**Stellungnahme
zum GEK Löcknitz (untere Spree) Berichts- und Maßnahmenentwurf
Stand 01.03.2013 (Verfasser Dipl.-Ing. Ulrich Kohlmann, Gemeindevertreter)**

Vorbemerkungen

Quelle: GEK Löcknitz (Untere Spree)-Endbericht 01.03.2013

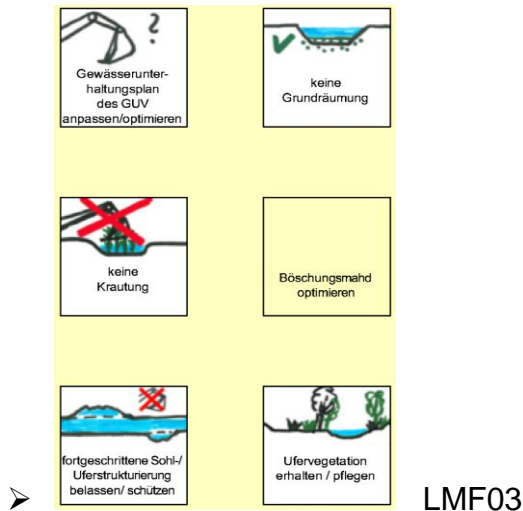
Maßnahmen, die Einfluss auf die langfristige Mittelwasserführung und somit die Leistungsfähigkeit der Gewässer bei Hochwasserereignissen haben, sollten im Bereich km 5018 bis 4318, 4018 bis 3618 und 2118 bis 2018 deshalb überprüft werden.

Ebenso im Bereich LMF 03 von Brücke Erich Weinertstraße bei km 6118 bis Einmündung Elsensee bei km 5218 (Karte siehe Seite 2).

LMF03

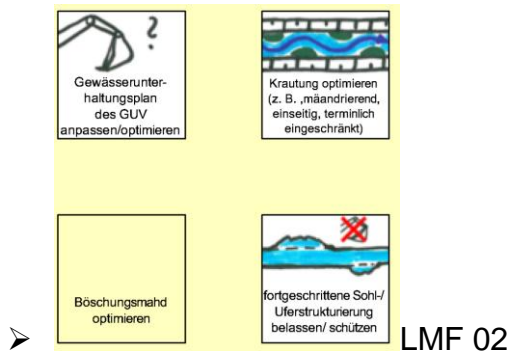
Maßnahmen, wie „Gewässerunterhaltungsplan anpassen/optimieren“ (im Klartext GU gegen Null fahren) und die einzelnen Beschreibungen wie: „Keine Krautung“, „Keine Grundräumung“, „Fortschreitende Sohl-, und Uferstrukturierung belassen/schützen“, „Böschungsmahd optimieren“ sind euphemistische Umschreibungen für ein zielgerichtetes Unterlassen der GU.

Diese Maßnahmen müssen zwangsläufig zur langfristigen Sohl-anhebung durch Sedimentablagerung, zur Gehölzentwicklung im Abflussprofil und letztlich zur Verminderung der hydraulischen Leistungsfähigkeit führen. Was aus ökologischer Sicht zunächst als sinnvoll erscheint, erhöht die Bedenken hinsichtlich des zügigen Ableitens von Hochwässern aus der Kageler Seenkette und der dauerhaften Leistungsfähigkeit der Ortsentwässerung.

Auf jeden Fall sollte der Eisenstau (LMF-02), wenn er in eine raue Rampe/Gleite umgebaut werden soll, eine danebenliegende Hochwasserentlastungsanlage (analog der Forderung der unteren Wasserbehörde zum Fischpass Kienbaum) erhalten.
